IN1304A

DE NIEUWE A40, "ARCHITECTS LOVE IT"

Hierbij ontvangt u de UPDATE betreffende de nieuwe A40. De NIEUWE A40 vervangt vanaf productieweek 24 geleidelijk de oude A40.

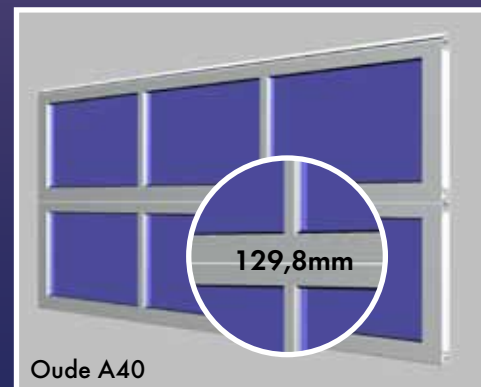
Wij hebben de horizontale tussenprofielen afgeslankt waardoor de totale deur esthetischer overkomt. Een groot voordeel van het slanke design is dat de licht-inval aanmerkelijk is toegenomen.

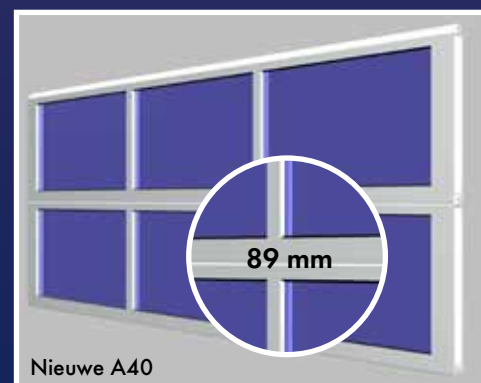
De WANDDIKTE van de profielen is aanmerkelijk toegenomen, wij hebben hiervoor het materiaal gebruikt dat bespaard is met het afslanken van de profielen. Het gewicht van de deur is daardoor niet toegenomen

De wanddikte van de profielen was 1,5 mm en is NU 1,8 mm.

Wanddikte 1,5

Wanddikte 1,8

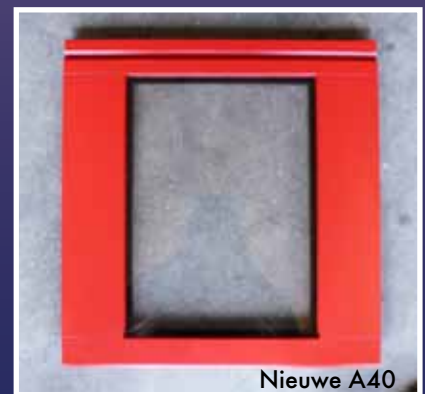
Uiteindelijk misschien wel het belangrijkste aspect van de nieuwe A40, de nieuwe A40 is vooral **MOOI!**

Oude A40

Nieuwe A40
